Modifica tecnica e ottica della puleggia di rinvio 532 0410 20

Mercedes
Citaro
Conecto
Travego

N. art.: 532 0410 20

Figura 1: 532 0410 20 - Vecchia versione

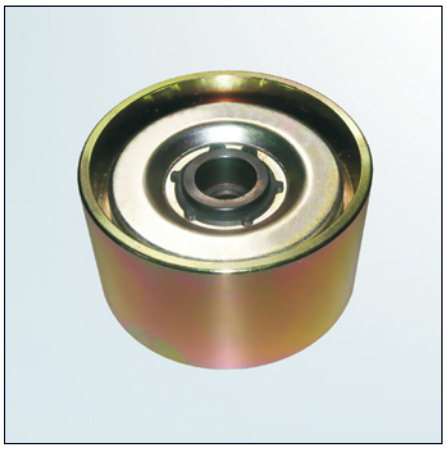
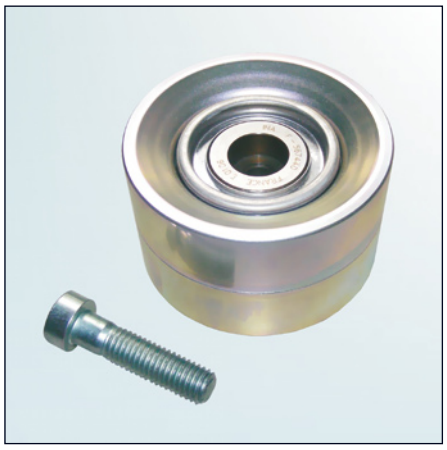
Grazie al continuo sviluppo dei nostri prodotti, la puleggia di rinvio con n. articolo 532 0410 20 è stata modificata. Le informazioni di servizio mostrano le caratteristiche ottiche della versione precedente e della nuova versione.

Oltre a una diversa modalità di produzione ed alla gola di 4 mm più grande, il nuovo galoppino si distingue per un peso minore (657 g rispetto ai 966 g della vecchia versione).

Note:
Inoltre, la nuova versione viene fornita con una vite M10x40 (vedi figura 2). Tale vite sostituisce la vite di fissaggio M10x35, con cui veniva fissato il precedente galoppino (vedi figura 1).
